# SELECT ECON und LUXON ab 05/2009

## längere Schienen

### Längere Schienen bei Kollision von großen Eimern mit der Arbeitsplatte

Anleitung zur Nachrüstung längerer Schienen (500 mm)

**2. Modifikation Rahmen**

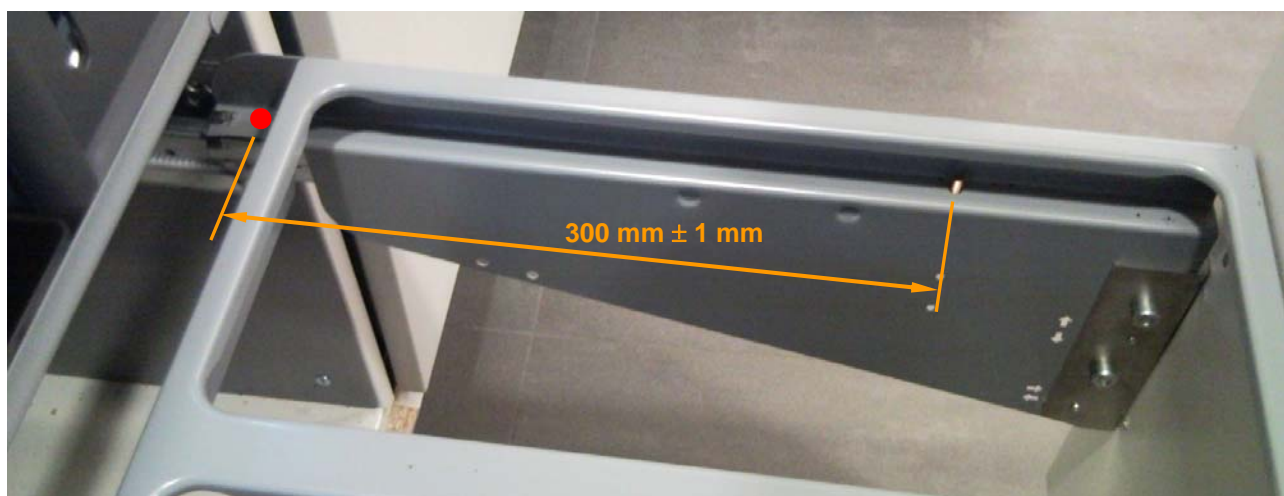
Am Rahmen muss im Abstand von ca. 300 mm zur vorderen Bohrung der Gewindebolzen eine weitere Bohrung ( $\varnothing$  5,5 – 6,0 mm) gesetzt werden, im Bild rot gekennzeichnet.

Die Montage der 500er Schienen erfolgt analog zu den Serienschienen (450 mm).

Auf die beiden vorderen Bolzen werden die schwarzen Abdeckkappen gesteckt.

Zur Stabilität wird auf die beiden hinteren Bolzen je eine M5 Mutter aufgeschraubt.
